改善箇所説明図

改善の内容

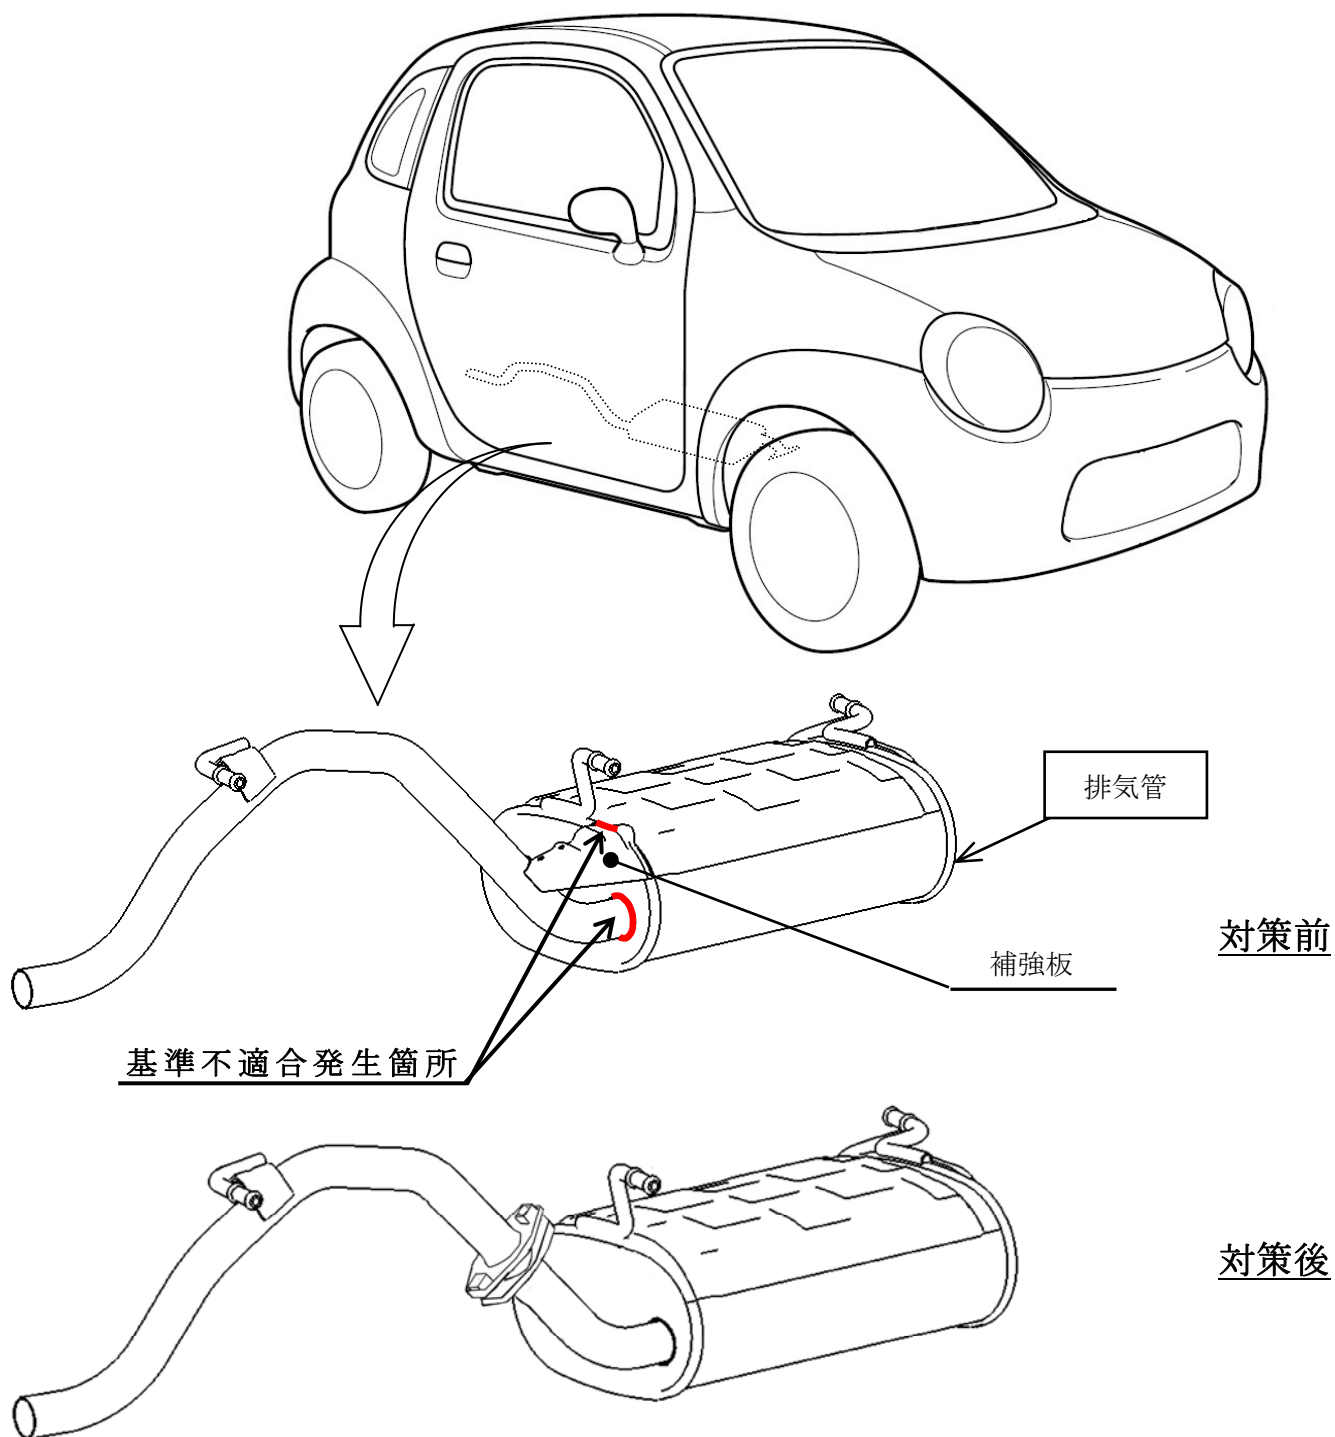
排気管の補強部の構造が不適切なため、使用過程で当該部の補強板に亀裂が発生し、排気管が折損するおそれがある。

全車両、排気管を対策品と交換する。

注：□ は交換部品を示す。

識別：ID プレートに緑色のシールを貼付する。
